Nota betreffende eene verzwaring der buitendijken
van "De Volkerakpolders".

In verband met de brieven van den Rijksdienst voor de Werkverruiming van 9 Maart en 28 Mei 1942, resp. genummerd Doss. 116 - 1936 I No. 277 en No. 5, waarin wordt gevraagd of de door Ir. Rulkens van den Prov. Waterstaat van Noord Brabant genoemde hoogte als voldoende moet worden beschouwd, moge het volgende worden opgemerkt.

BULAGE I

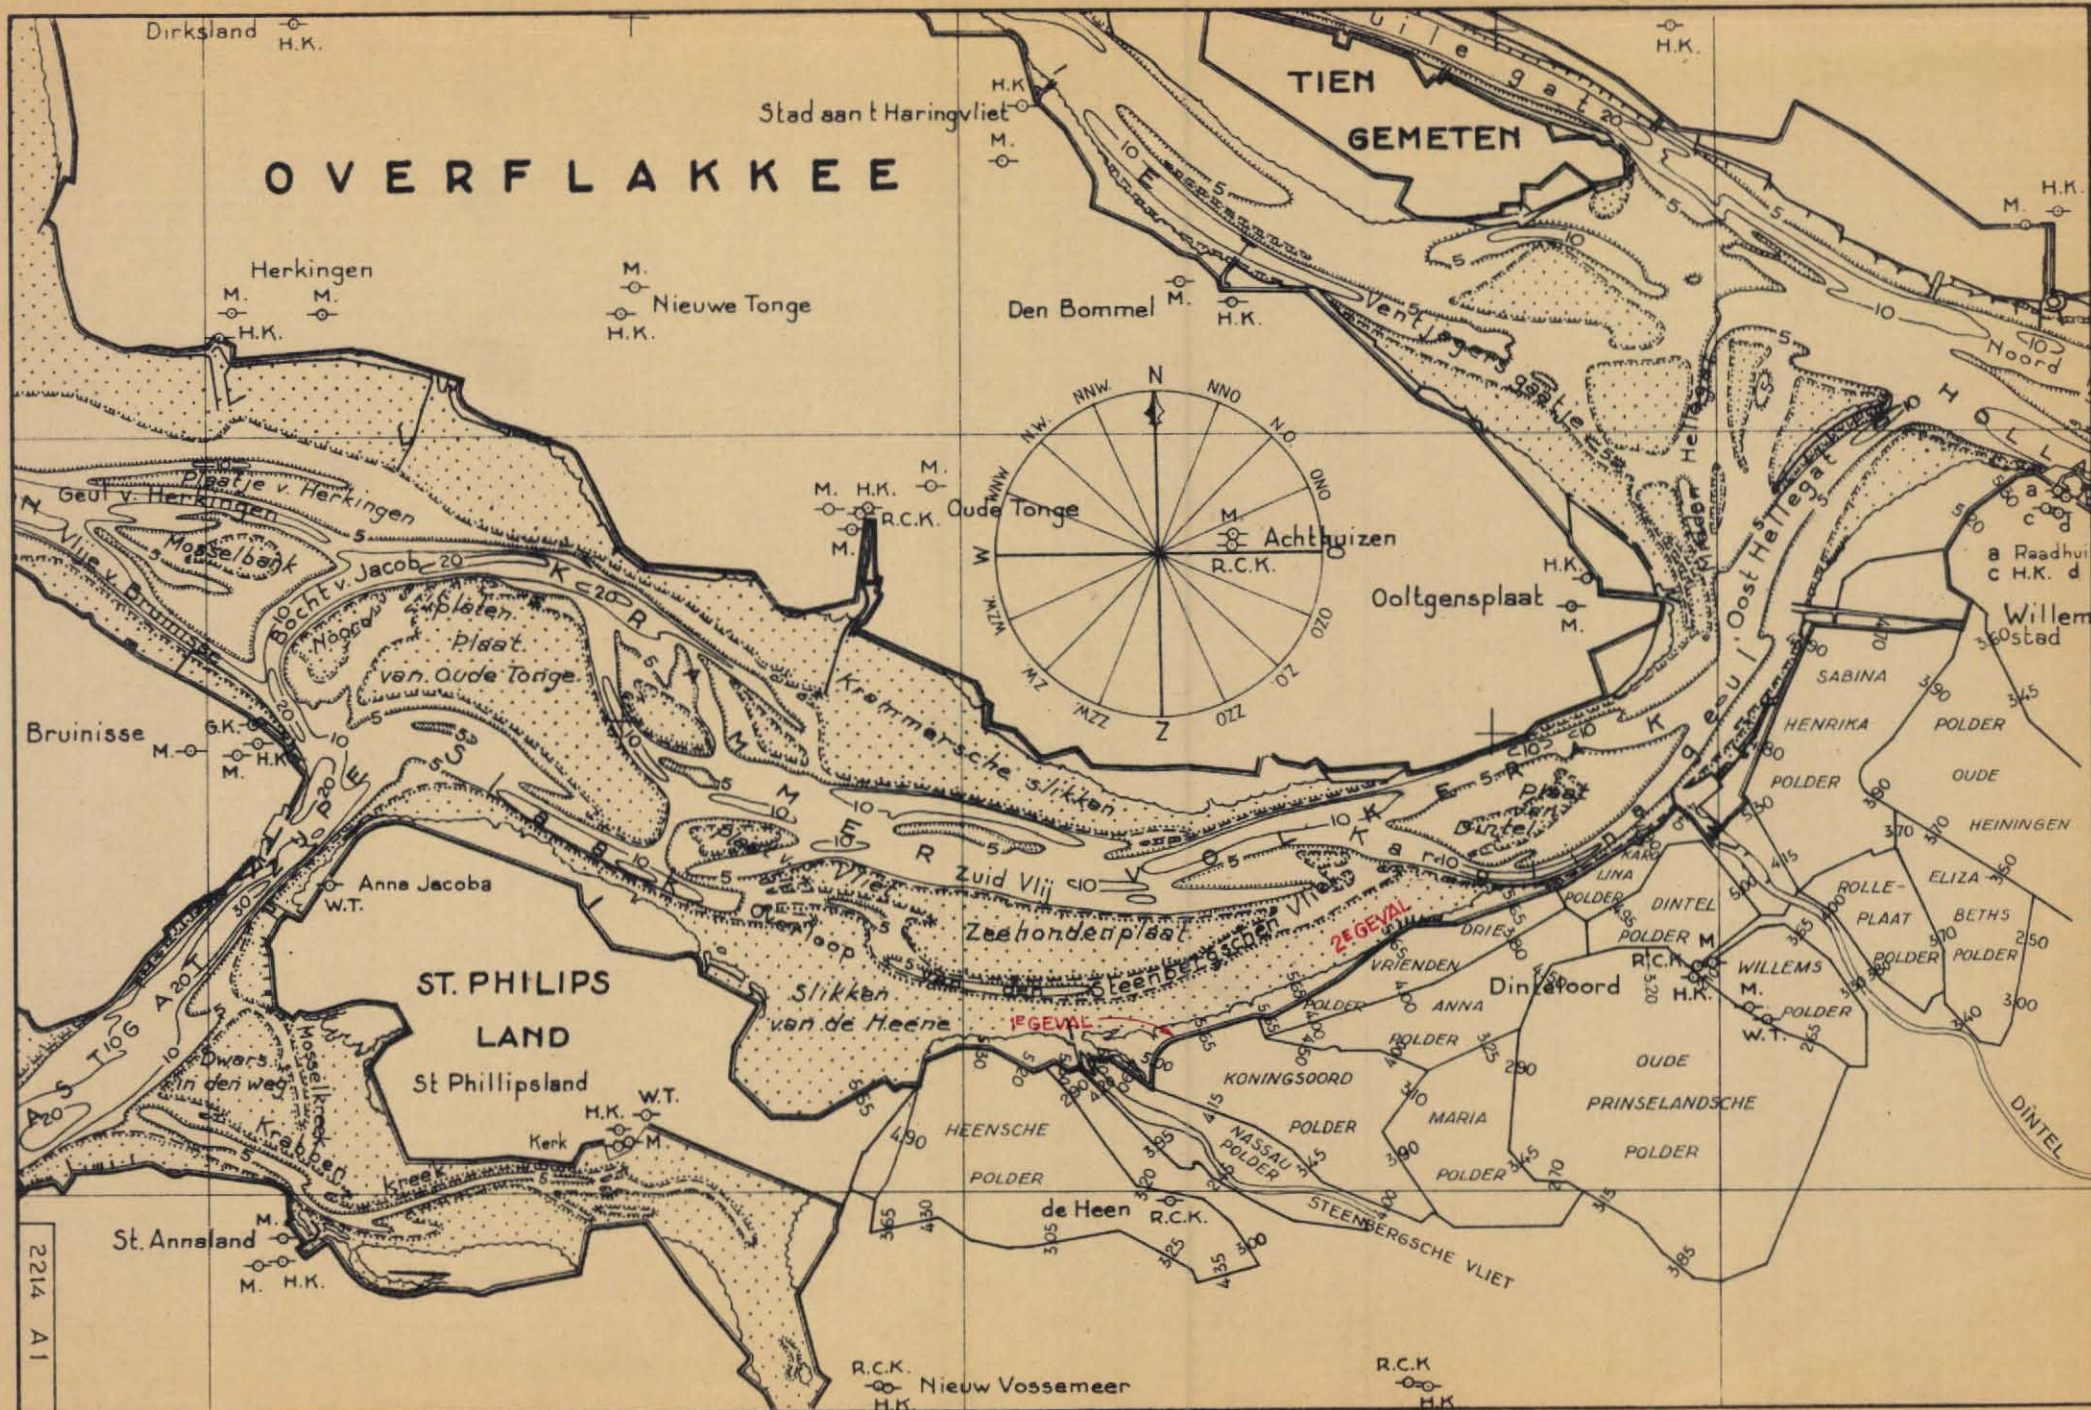
Het dijkvak dat beschouwd moet worden strekt zich uit van den mond der Steenbergse Vliet tot aan die van de Dintel, en is dus ongeveer 9 km lang (zie bijlage 1). De bestaande dijkskruin ligt¹⁾ op ongeveer 5,00 + à 5,65 + NAP. Er achter bevinden zich slaperdijken, waarvan de kruinhoogten mede op bijlage 1 zijn aangegeven.

Past men deze gegevens toe op dijkvak I (zie bijlage 1) van de Volkerakpolders, dan vindt men bij windsnelheden van 25 m/sec, onbeperkte strijklengte (wind uit NW) en een voorlanddiepte van 4,50 m - SV:

Voor dijkvak II is d te nemen 5 à $5\frac{1}{2}$ m. De strijklengte is weer groter dan 1000 d.

Overwegende dat noch de SV-hoogte in belangrijke mate lager kan worden aangenomen dan 4,90 + bij Steenbergsche Sas en 4,80 + bij Dintelsas, noch de golfoploop lager dan ongeveer 2 m, schijnt het plausibel als dijkshoogte voor de op het NW liggende deelen (vakken I en II) de kruinshoogte van ten minste 6,80 + aan te houden. Het op het noorden liggende dijksvak ten westen van Dintelsas zou eenige decimeters lager aangelegd kunnen worden.

GEM. OVERSCHRJDINGSWAARDEN PER JAAR HERLEID TOT 1940 EN 2000
 VOOR DE WINTERMAANDEN NOV. T/M MAART BEPAALD UIT DE JAREN 1900-1940

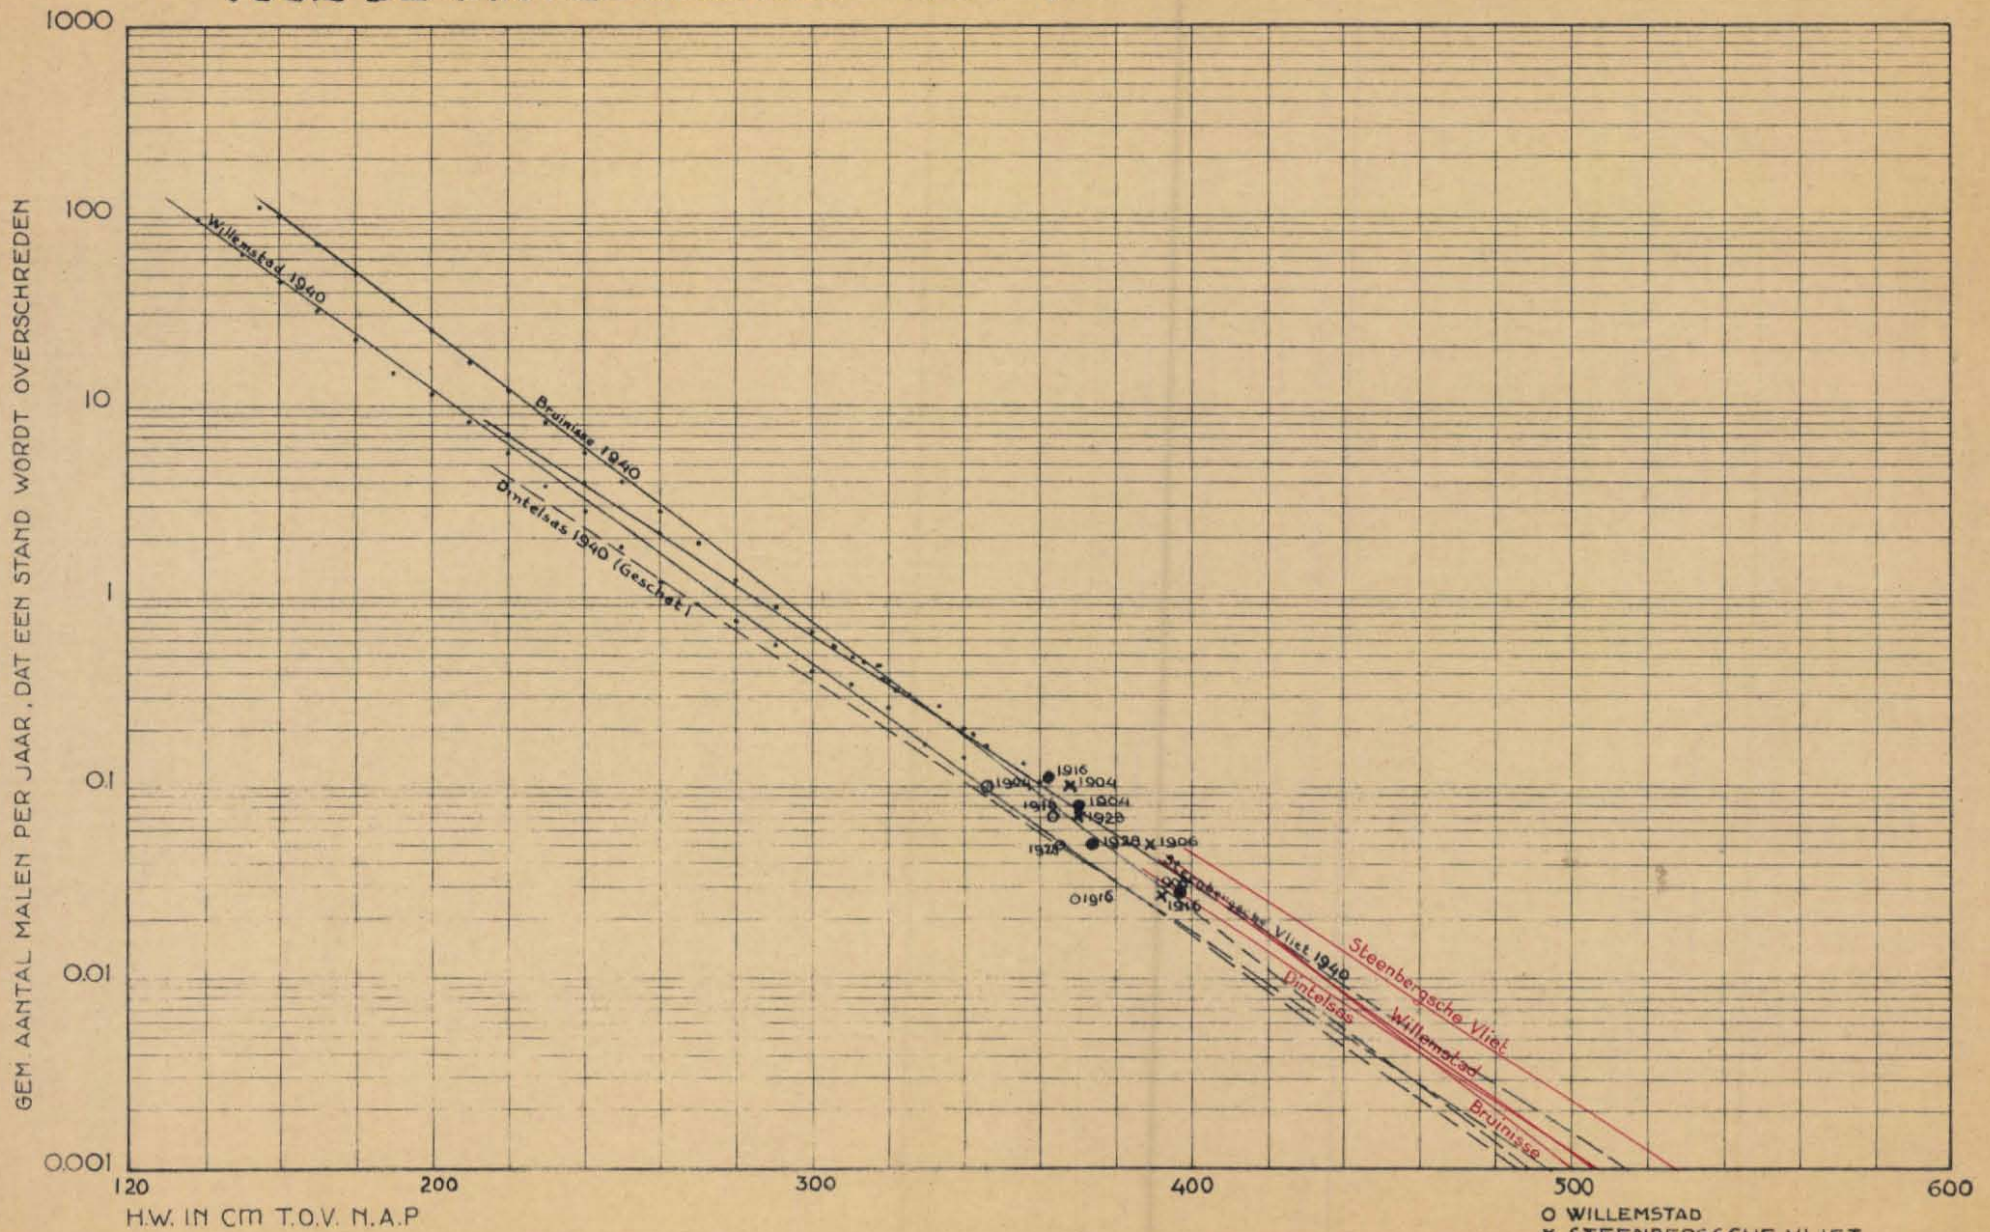
Bijlage 2 geeft de frekwentiekrommen van het HW voor de registreerende peilschaalstations te Willemstad, Steenbergse Sas en Bruinisse, herleid tot het jaar 1940. D.w.z. dat de seculaire bodemdaling, die den middenstand van den waterspiegel elke tien jaren met ongeveer 2 cm doet rijzen, daarbij in acht genomen is. Bij Bruinisse kwam dus omstreeks 1940 gemiddeld eens per jaar een vloed voor van 2,92 +, gemiddeld eens per 10 jaren een vloed van 3,60 +, enz. Bij Willemstad zijn deze cijfers resp. 2,75 + en 3,45 +. Deze cijfers zeggen meer dan de SV-standen van enkele individuele vloedden, daar het gemiddelden zijn.

De waarnemingspunten liggen, zocals uit bijlage 2 blijkt, ten naaste bij op rechte lijnen evenals zulks het geval is voor de cijfers van vrijwel alle nabij zee gelegen waarnemingsstations. Op grond van de theorie der waarschijnlijkheidsrekening worden deze lijnen verlengd tot frekwenties van eens op 100 jaren of verder. Voorts wordt, daar de nieuwe dijk toch vele jaren voldoende moet zijn, het jaar 1940 niet langer als basis gebruikt, doch een toekomstig jaar, bv. het jaar 2000. Verondersteld wordt daarbij dat de bodemdaling in het geconstateerde tempo van 20 cm/eeuw zal doorgaan, zoodat voor het tijdvak 1940 - 2000 een waterspiegelrijzing van 12 cm in acht te nemen is.

De roode op bijlage 2 aangegeven frekwentielijnen voor het jaar 2000 zijn daarom voor wat betreft Bruinisse en Steenbergse Sas 12 cm naar rechts verschoven. Die van Willemstad 20 cm, omdat de invloed van de inpoldering van den Biesbosch zich nog tot hier laat gelden tot een geschat bedrag van ongeveer 8 cm. Voor de plaatsen beneden Willemstad moet de invloed theoretisch ook nog merkbaar zijn, doch dit is slechts van theoretisch belang. De enkele centimeters waarom het hier gaat werden verwaarloosd.

Volkomen onbetrouwbaar zijn de waarnemingscijfers van de dagstanden Dintelsas, vooral wat betreft de hoogste standen. Dagstanden geven op zichzelf reeds geen juist beeld, terwijl het niet wel doenlijk schijnt de toppen van gewone en stormvloed en op niet registreerende peilschalen juist af te lezen. De frekwentielijne voor Dintelsas werd daarom geschat tusschen die voor Willemstad en Steenbergse Sas.

Bruinisse	4,70 +	} frekwentie $\frac{3}{1000}$ in het jaar 2000
Steenbergse Sas	4,90 +	
Dintelsas	4,80 +

EEUWKANSKROMMEN DER MAXIMA

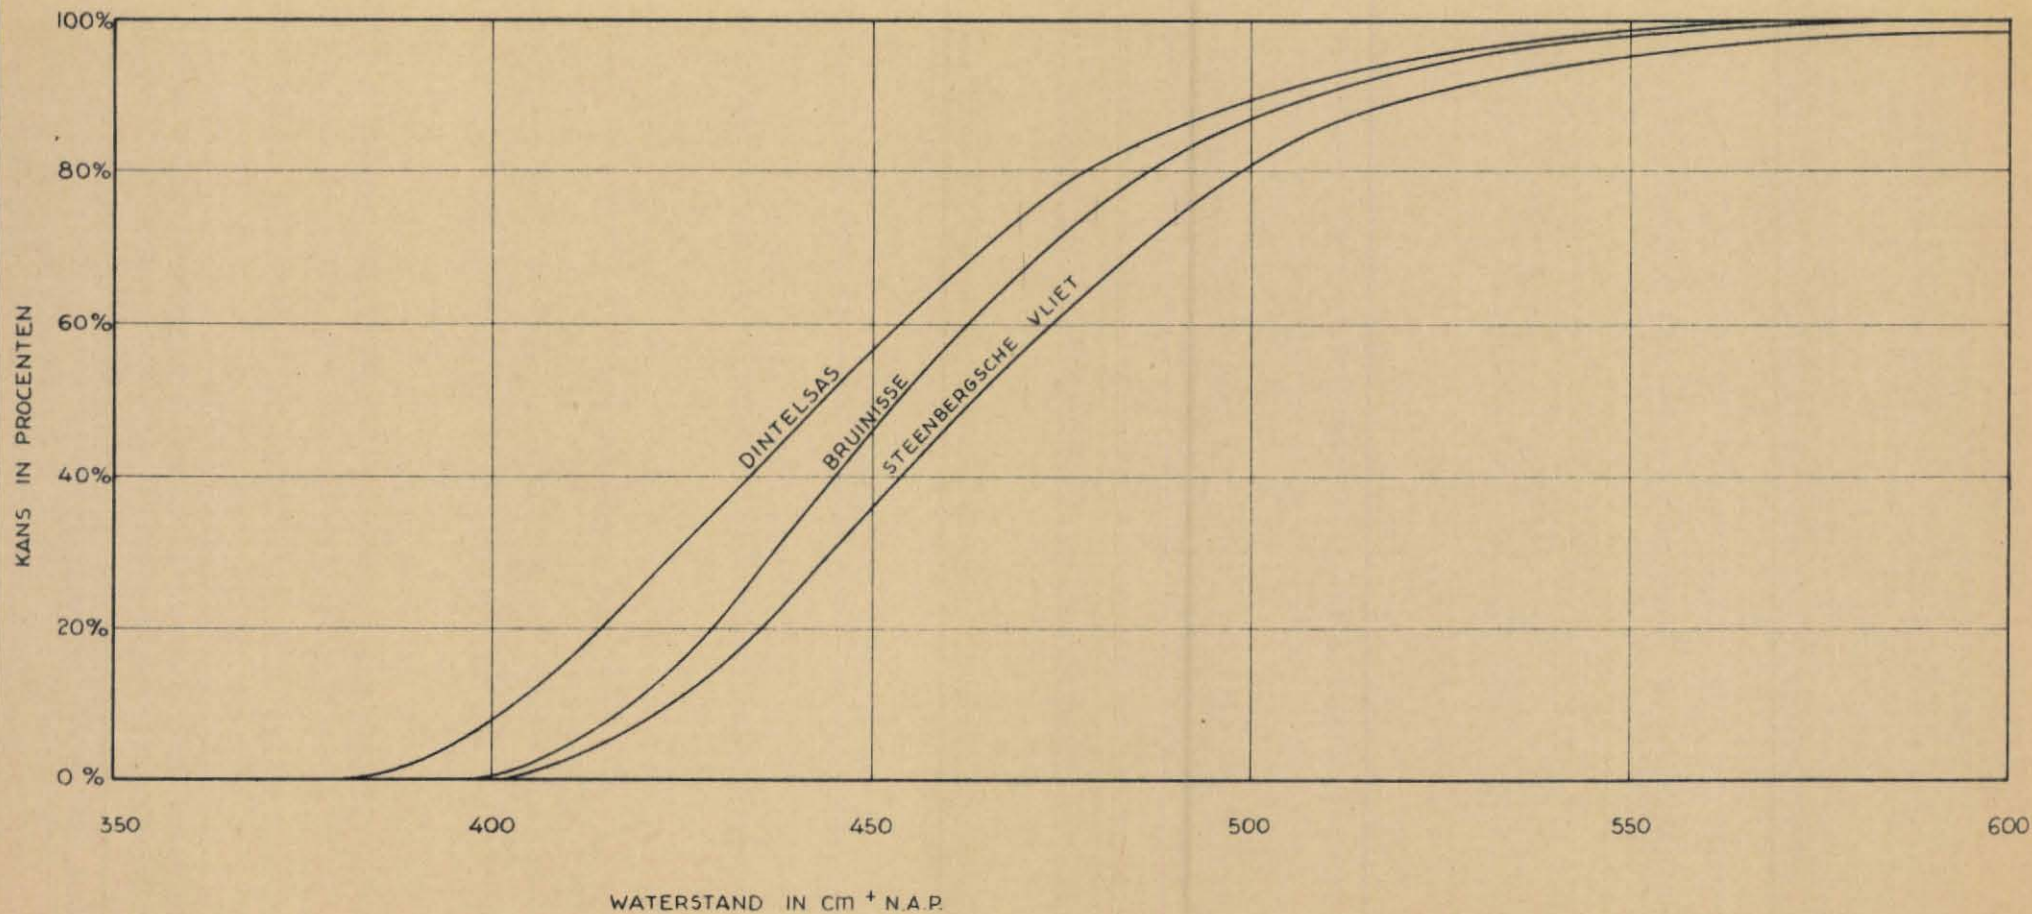
Bijlage 3 geeft de zg. eeuwanskrommen der maxima; deze zijn afgeleid uit de frekwentiekrommen van bijlage 2 en moeten als volgt worden gelezen:

Er is te Steenbergse Sas volledige zekerheid (0 %) dat de SV-stand aldaar in de eeuw 1950 - 2050 hoger komt dan 4,00 + en ook (100 %) dat deze stand niet hoger komt dan 6,00 +. Voorts is er evenveel kans (50 %) dat in deze eeuw de stand 4,64 + bereikt wordt, als dat deze stand niet bereikt wordt.

Zoo is er 20 % kans dat een dijk van 4,14 à 4,35 + in de genoemde eeuw niet overstroomt; 50 % kans dat een dijk van 4,35 à 4,60 + niet overstroomt

(evenveel kans dat deze wel overstroomt); en er is 80 % kans dat een dijk van 4,70 (Dintelsas) à 4,90 (Steenb.Sas) niet overstroomt (m.a.w. 20 % kans dat deze dijk wel overstroomt).

Gesteld dat men inplaats van op 6,80 + de kruin op 6,40 + zou willen leggen, dan maakt dit reeds een opmerkelijk verschil daar de "maatgevende" SV-stand dan niet 4,90 +, doch 4,50 + zou worden en deze stand in het jaar 2000 met een frekwentie van ongeveer eens op de 100 jaren zou voorkomen (bijlage 2). Per eeuw 1950 - 2050 zou de kans op het voorkomen van dezen stand of hooger ongeveer 30 à 50 % bedragen, gemiddeld met een overschrijding van ongeveer 0,50 m (bijlage 3). Het betrekkelijk geringe verschil in kruinshoogte van 6,80 + tot 6,40 + beteekent dus een belangrijke vermindering der veiligheid, nl. van 80 % veiligheid tot ong. 40 % veiligheid. Dit komt omdat dit verschil juist in het steile middendeel der eeuwskrommen valt (bijlage 3).

GOLFOPLOOP BIJ ENKELE STORMVLOEDEN

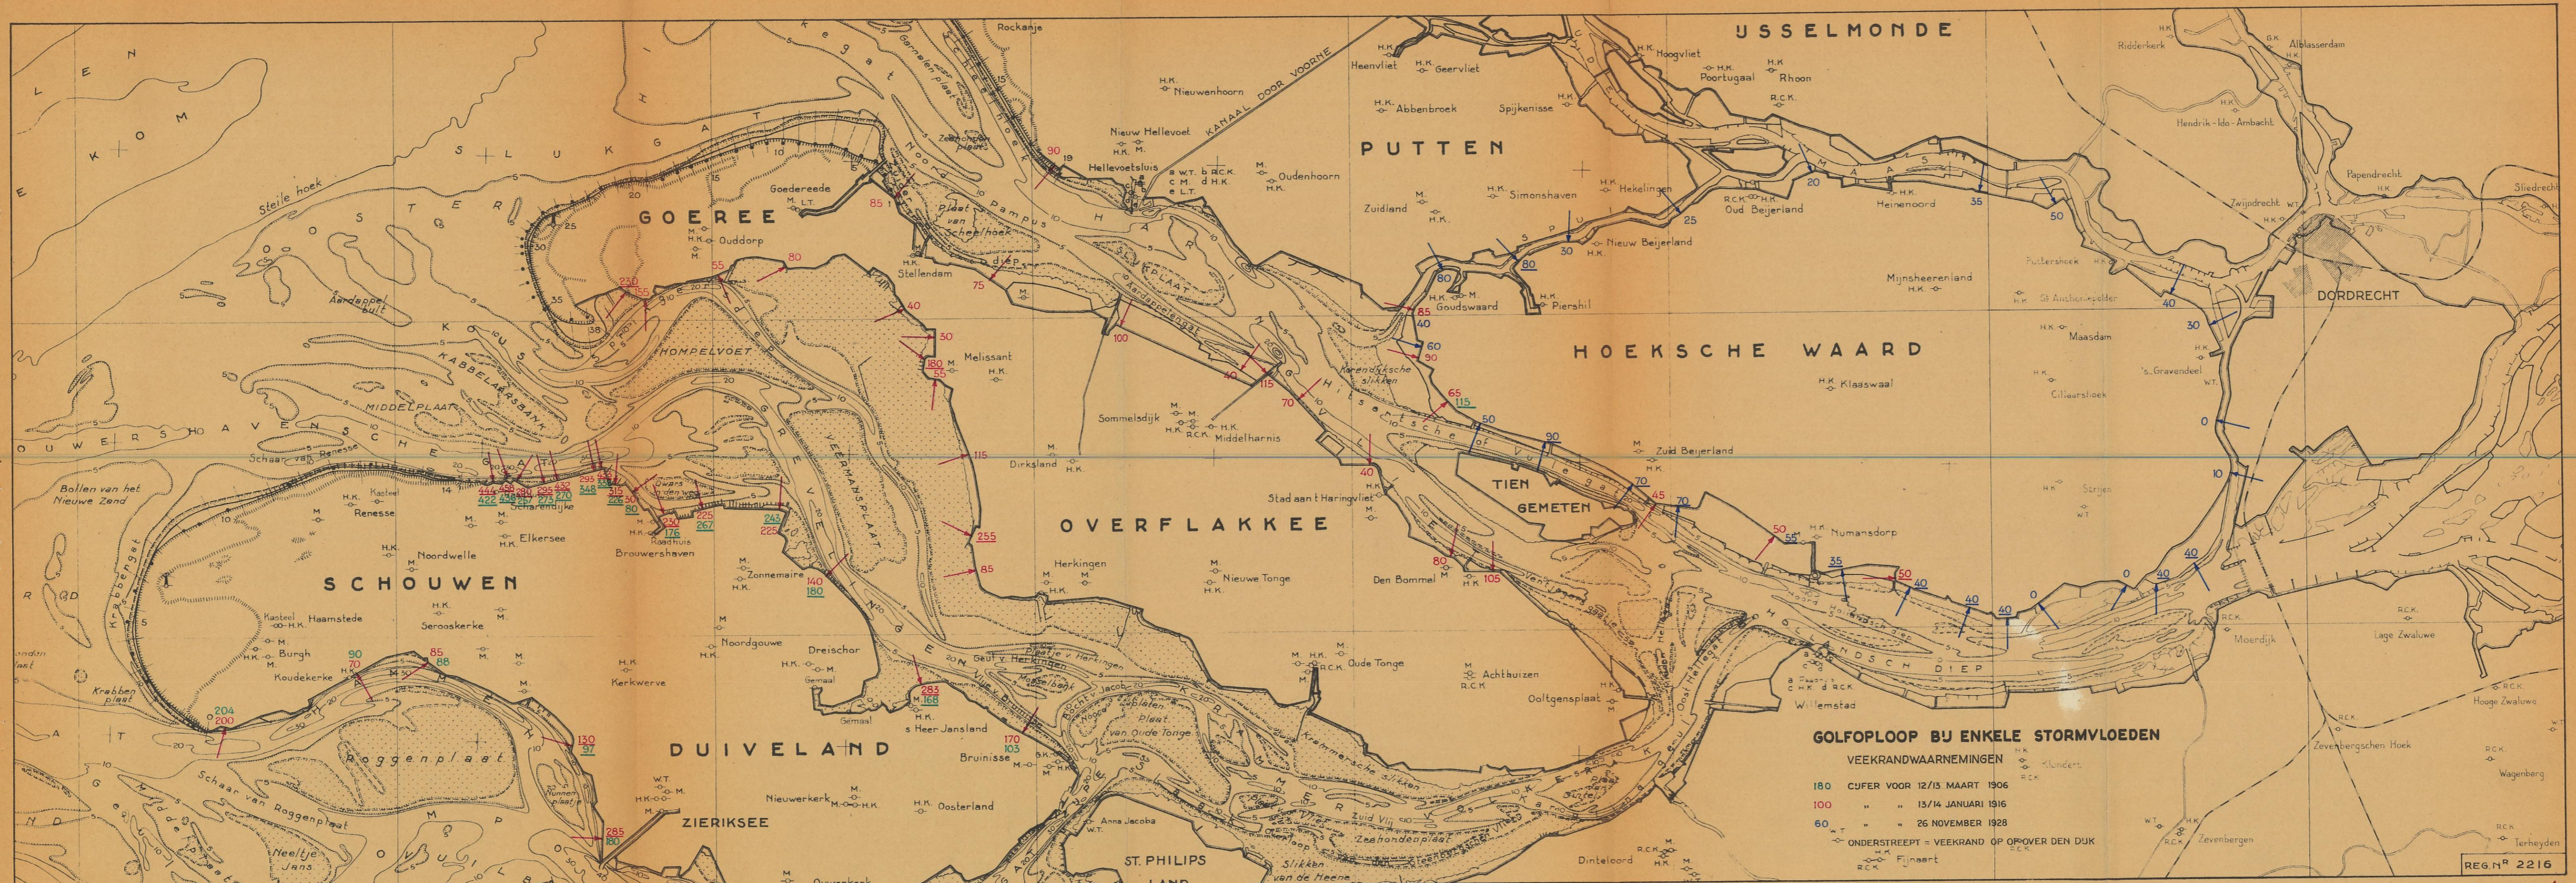
Men komt echter op grond van elders wel bekende golfoploopen tot de opvatting dat een waakhoogte van 2 à 2,50 m voor den dijk der Volkerakpolders ongeveer voldoende is. (Zie bijlage 4.) De kruinshoogte zou dus ongeveer 6,80 m + moeten zijn, doch dit is dan een uiterst minimum, indien men uitgaat van den maatgevenden stand van 4,90 +.
